## 入札説明書に関する回答書

| 工事番号 | 8双教総工第1号                                                                                                                                                                                |         |
| 工事名  | 双葉町立新校（仮称）建設工事                                                                                                                                                                          |         |

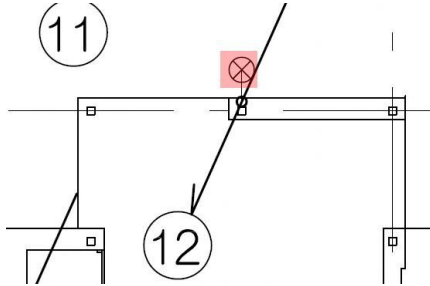
| 284 | <p>A008d</p> <p>R 階平面図 X 7 / Y 6 - 9 通り屋根において、下図赤丸部に谷樋のような図示がありますが、納まりの詳細を御指示ください。</p>  | <p>谷樋としてください。詳細は雑詳細図-4外壁断面詳細図を参照してください。</p>                                           |

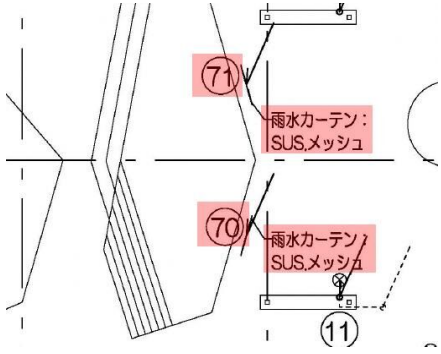
| 294 | <p>A007b.014d</p> <p>外部仕上表外壁 1 階（校舎外周部、体育館）高耐食メッキ鋼板製折板の備考欄に「水切り：カラーガルバリウム鋼板 T 0. 5 曲げ加工」とありますが、雑詳細図－ 4 外壁断面詳細図 1</p>                                                                                                                                   | <p>水切りは不要です。</p>                                                                                                                                |

|     | F 外壁（外周部）には水切りの記載がありません。必要な場合は納まり詳細を御指示下さい。                                                                                                                                                       |                                                                                                                                       |

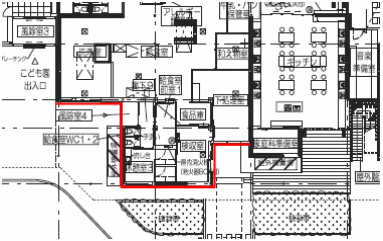
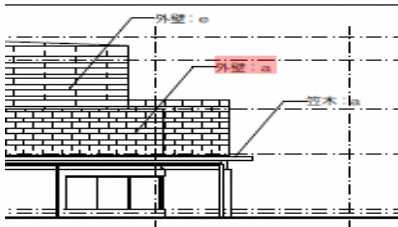
| 312 | <p>A024a</p> <p>ピット階排水平面図雨水計画表において、下記内容を御指示ください。</p> <p>①「樋径」とありますが、縦樋・横樋の事と考えて宜しいでしょうか。御指示ください。</p>                                                                             | <p>①よろしいです。</p> <p>②入札時点では、設計書（金抜き）の数量を正として工事費を算出してください。</p> <p>契約後に別途協議いたします。</p> <p>③入札時点では、設計書（金抜き）の数量を正として工事費を算出してください。</p>                                                            |

|     | <p>②下図赤着部のように樋径がドレンのサイズよりワンサイズアップしている場所がありますが、縦樋・横樋共にサイズアップすると考えて宜しいでしょうか。</p> <table><tr><td></td><td>2F</td><td>0.35</td><td>34.73</td><td>29.10</td><td>134.06</td><td>縦型</td><td>75</td><td>U</td><td>100</td><td>SGP</td></tr><tr><td>8</td><td>RF</td><td>16.18</td><td>207.74</td><td>223.92</td><td>-</td><td>縦型</td><td>100</td><td>x</td><td>100</td><td>VP</td></tr><tr><td></td><td>2F</td><td>20.41</td><td>18.67</td><td>39.08</td><td>253.00</td><td>縦型</td><td>75</td><td>x</td><td>100</td><td>SGP</td></tr></table> <p>③上記②において、縦樋・横樋共にサイズアップするのは「2 mを超える横引管」に○印がついている場合にサイズアップすると考えて宜しいでしょうか。</p> <p>④縦樋材料にSGPとVPとありますが、屋外を通る樋はVP、屋内を通る樋はSGPと使い分けると考えて宜しいでしょうか。</p> |                | 2F     | 0.35   | 34.73  | 29.10 | 134.06 | 縦型 | 75  | U   | 100 | SGP | 8  | RF | 16.18 | 207.74 | 223.92 | -     | 縦型 | 100 | x | 100 | VP |                                                                   | 2F | 20.41 | 18.67 | 39.08 | 253.00 | 縦型 | 75 | x | 100 | SGP | <p>契約後に別途協議いたします。</p> <p>④よろしいです。</p> |

|     |  <p>(1階雨水排水平面図)</p>                                                                                                               |                                                                                     |

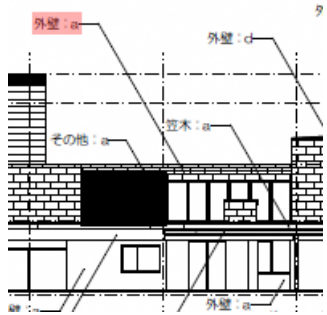
| 315 | <p>A024a.024b</p> <p>1階雨水排水図71、72について、雨水排水計画表に縦型75VPとありますが、平面図では雨水カーテン：SUSメッシュとなっています。雨水カーテンがあるため、ルーフドレン、VP管縦樋は不要と考えると宜しいでしょうか。御指示下さい。</p> <table><tr><td>70</td><td>2F</td><td>15.43</td><td>23.89</td><td>39.32</td><td>39.32</td><td>縦型</td><td>75</td><td>x</td><td>75</td><td>VP</td></tr><tr><td>71</td><td>2F</td><td>19.72</td><td>19.73</td><td>39.45</td><td>39.45</td><td>縦型</td><td>75</td><td>O</td><td>75</td><td>VP</td></tr></table> <p>(雨水排水計画表)</p>                                                                                                                                                                                                                  | 70             | 2F     | 15.43  | 23.89  | 39.32 | 39.32  | 縦型 | 75  | x   | 75  | VP  | 71 | 2F | 19.72 | 19.73  | 39.45  | 39.45 | 縦型 | 75  | O | 75  | VP | <p>入札時点では、設計書（金抜き）の数量を正として工事費を算出してください。</p> <p>契約後に別途協議いたします。</p> |    |       |       |       |        |    |    |   |     |     |                                       |
